Meie 13.10.2025 nr 7.1-2/25/16211-2

Saue vallas riigiteel nr 11165 uute bussipeatuste tähistamise kooskõlastamine

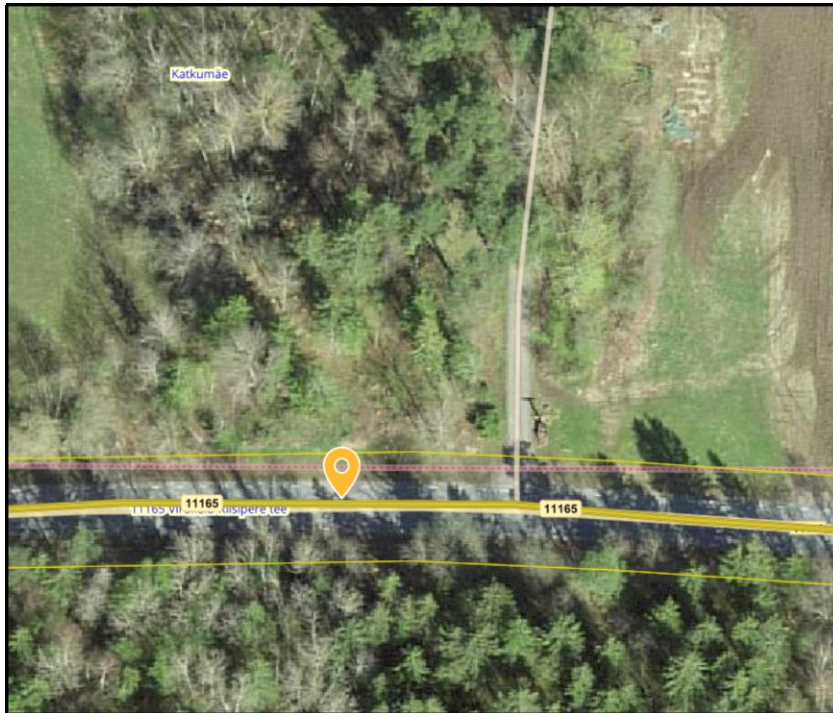
Olete teavitanud meid uute bussipeatuste rajamise vajadusest Harju maakonnas Saue vallas Kivitammi külas riigiteele nr 11165 Viruküla-Riisipere tee (edaspidi *riigitee*), orienteeruvalt km 1,97 vasakul ja 2,01 paremal pool teed.

Tuginedes liiklusseaduse § 7¹ lg 2 alusel kehtestatud majandus- ja taristuministri [määruse nr 89](#) „Tähistatavate teede liigid, juhatus- ja teeninduskohamärkide paigaldamise kord ning sihtpunktidele viitamise süsteem“ § 2 ja § 9 sätetele ning esitatud taotlusele **kooskõlastame bussipeatuste asukohad riigitee km 1,97** (vasakul pool, vt *joonis 1*) **ja km 2,01** (paremal pool, vt *joonis 2*), **ootealade ehitamise ja liiklusmärkide 541a paigaldamise** järgmistel tingimustel.

1. Ooteala rajamine.
 - 1.1 Bussi ootajatele tuleb peatustesse kavandada ooteala (kruuskate koos kasvupinnase eemaldamisega) ning kitsa teepeenra korral näha ette trupp või laiendus vastavalt meie tüüpjoonisele (vt Lisa).

- 2.2. Märkidele kanda peatuse nimi (nime määrab kohalik omavalitsus).
 - 2.3. Märk paigaldada ooteala taha, ooteala selle otsa juurde kuhu jääb peatuva bussi esiüks.

- 2.4. Märgi alumise serva kõrgus ooteala kattest minimaalselt 2,2 m.
3. Üldised tingimused liiklusmärkide paigaldamiseks riigiteele.
 - 3.1. Liiklusmärgid peavad olema paigaldatud vastavalt EVS 613 nõuetele.
